Nota van B&W

Krediet project Kinderhuissingel

STADSBEHEER HAARLEM			
Project: Combinatiewerk Kinderhuissingel		 Verkeer & Vervoer	
Onderwerp: Definitief Ontwerp			
datum: mei 2006	opgesteld door: SB Bv	nummer: V3218	versie: 1
schied: S.M.	getekend:	gecontroleerd:	wijziging:
formaat: A3

Inspraakreacties & conceptantwoorden

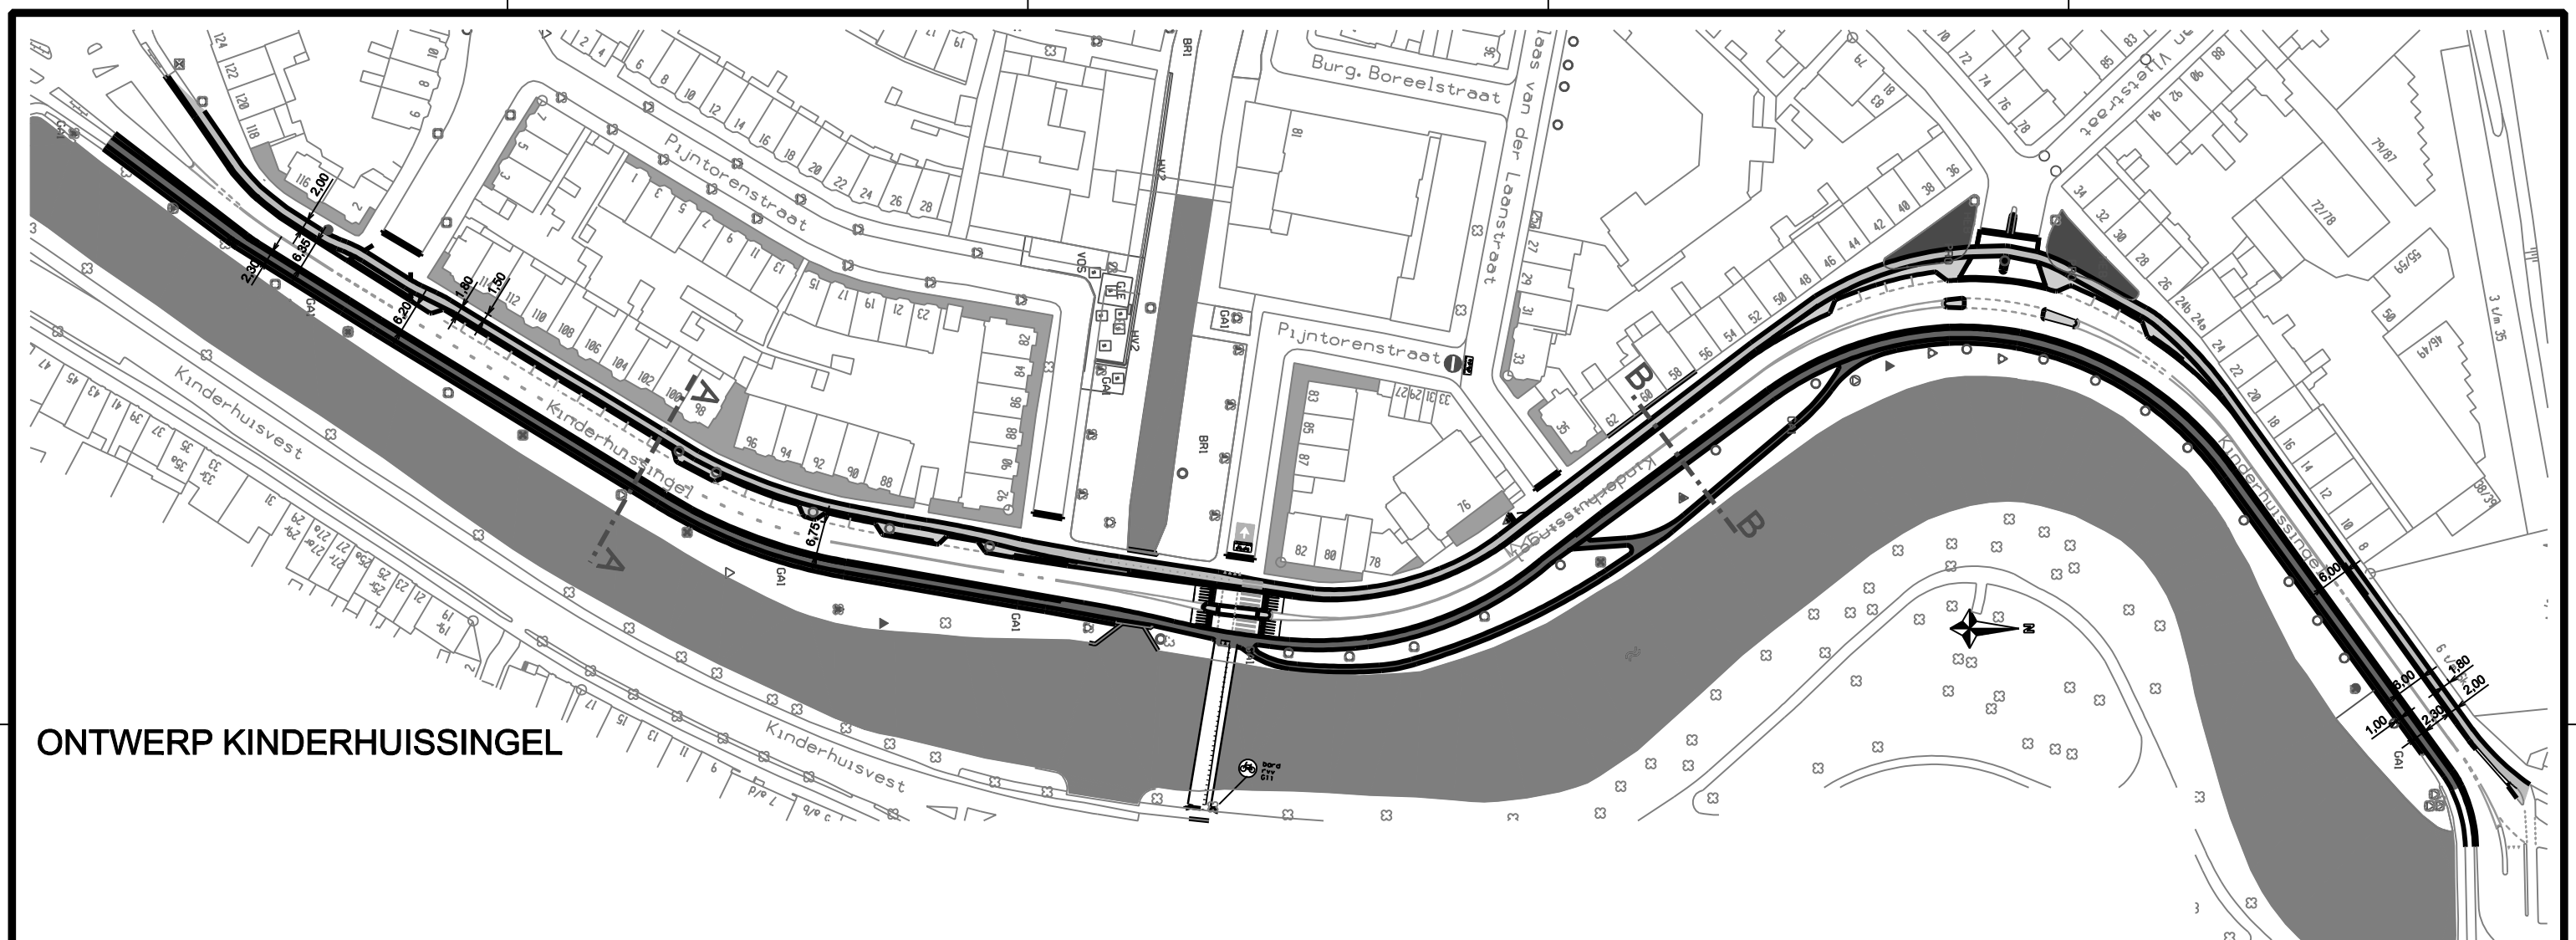
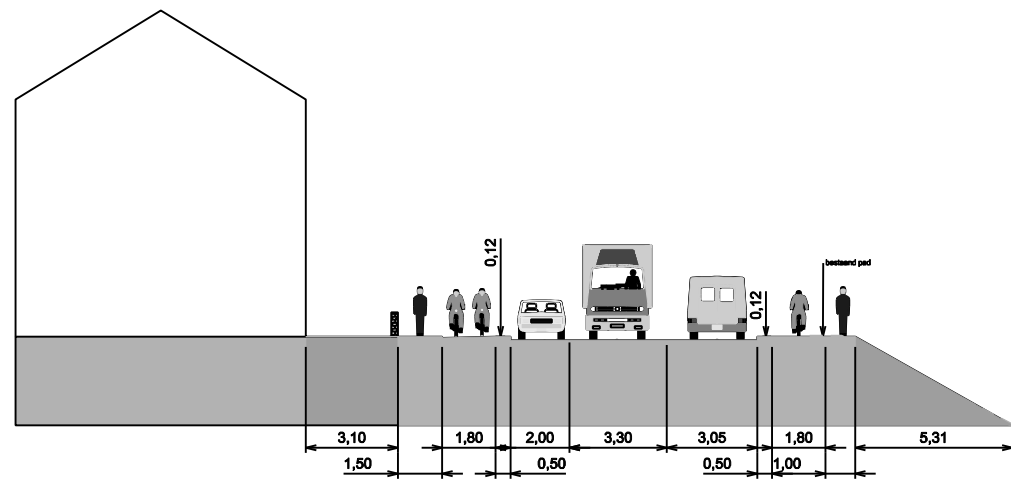
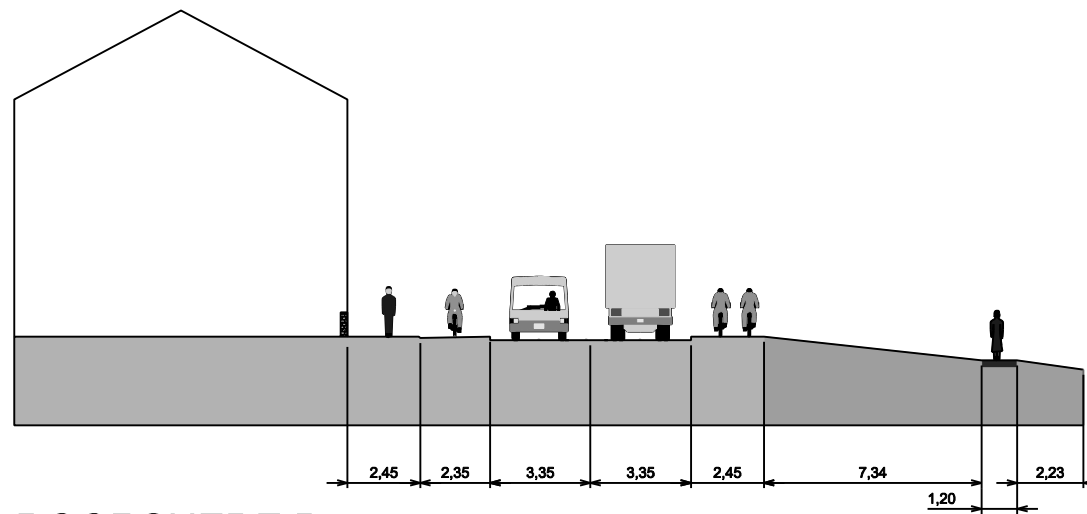
-Veel bewoners zijn voor het toepassen van fietsstroken in plaats van fietspaden omdat door de realisatie van de fietspaden het trottoir sterk smaller wordt en men geen noodzaak voor fietspaden ziet.

-Bewoners betreuren het verlies van parkeerplaatsen en verzoeken om oplossingen voor de parkeerdruk.

-De fietsersbond is voorstander van het toepassen van asfaltverharding voor het fietspad aan de singelzijde. Dit is conform het HVVP en biedt meer comfort dan klinkers. Daarbij geeft een asfaltverharding naast een klinkerverharding een goed beeld, zoals recentelijk uitgevoerd in de Kleverparkweg. Aangezien de Kinderhuissingel geen onderdeel is van het centrum is er ook geen noodzaak voor een klinkerverharding.

De Kinderhuissingel heeft in de huidige situatie een brede rijbaan waarbij het auto en fietsverkeer gemengd is. De Kinderhuissingel heeft een ontsluitingsfunctie, is één van de tangenten rond het centrum en maakt hierdoor deel uit van de hoofd(verkeers)structuur van de stad. In het HVVP is de Kinderhuissingel dan ook benoemd als een GebiedsOntsluitingsWeg A. Dit is afgeleid van het rijksbeleid "Duurzaam Veilig" evenals de wegingdeling en de maatvoering die bij een functie van gebiedsontsluitingsweg hoort. Het HVVP geeft aan dat een GOW-A minimaal een rijbaanbreedte heeft van zes meter en voorzien is van vrijliggende fietspaden (met rijbaanscheiding). Vrijliggende fietspaden zijn veiliger dan fietsstroken en hebben als bijkomend voordeel dat de rijbaan voor het autoverkeer versmalt hetgeen de rijnsnelheid tempert. Bij fietsstroken is slechts sprake van een optische versmalling en kan de fietsvoorziening door autoverkeer gebruikt worden. Het gedeelte van de Kinderhuissingel tussen de Zijlweg en de Oud Katholieke Kerk krijgt een trottoirbreedte van 1.50 meter. Dit is een minimale maat. Dit geldt echter ook voor de toegepaste rijbaanbreedte, parkeervakken en fietspadbreedte. Er is eenvoudigweg niet meer ruimte. Het gedeelte van de Kinderhuissingel tussen de Nicolaas van der Laanstraat en de Kenaubrug krijgt een trottoirbreedte van minimaal 1.80 meter op het smalste gedeelte. Voor een groot deel is het trottoir breder. Het trottoir blijft hiermee goed bruikbaar en de functie van het trottoir komt niet in het geding.

Er wordt in de huidige situatie deels geparkeerd in parkeerhavens en deels (illegaal) op het trottoir. In het zuidelijk gedeelte van de Kinderhuissingel worden de bestaande parkeervakken beperkt uitgebreid en in het noordelijk deel zijn de bestaande parkeervakken verplaatst naar de aansluiting van de Pieter Kiesstraat. Een parkeeronderzoek heeft uitgewezen dat er zeer beperkt parkeerruimte in de achterliggende woonwijk beschikbaar is. Gezien de beperkte ruimte van de Kinderhuissingel is het niet mogelijk meer parkeerplaatsen aan de Kinderhuissingel aan te leggen. Aangezien de terreinen tussen de woningen en het spoor niet in bezit zijn van de gemeente is het ook niet mogelijk om daar parkeervoorzieningen aan te leggen.

Het voetpad, fietspad en de schampstrook aan de singelzijde zijn uitgevoerd in klinkerverharding. Aansluitend op het groene talud van de Bolwerken dient er eenheid in materialisering zijn, in dit geval uitbreiding van de bestaande klinkers. Dit materiaal voegt zich beter naar het historisch beeld van de Bolwerken. Door het voetpad, fietspad en schampstrook in één soort verharding uit te voeren wordt een rustig beeld verkregen en kan er een functie uitwisseling plaatsvinden. De fiets- voetpadfuncties onderscheiden zich door het plaatsen van een rij klinkers in lengterichting tussen de schampstrook, het fietspad en het voetpad en door, per functie, het toepassen van een verschillend bestratingpatroon.
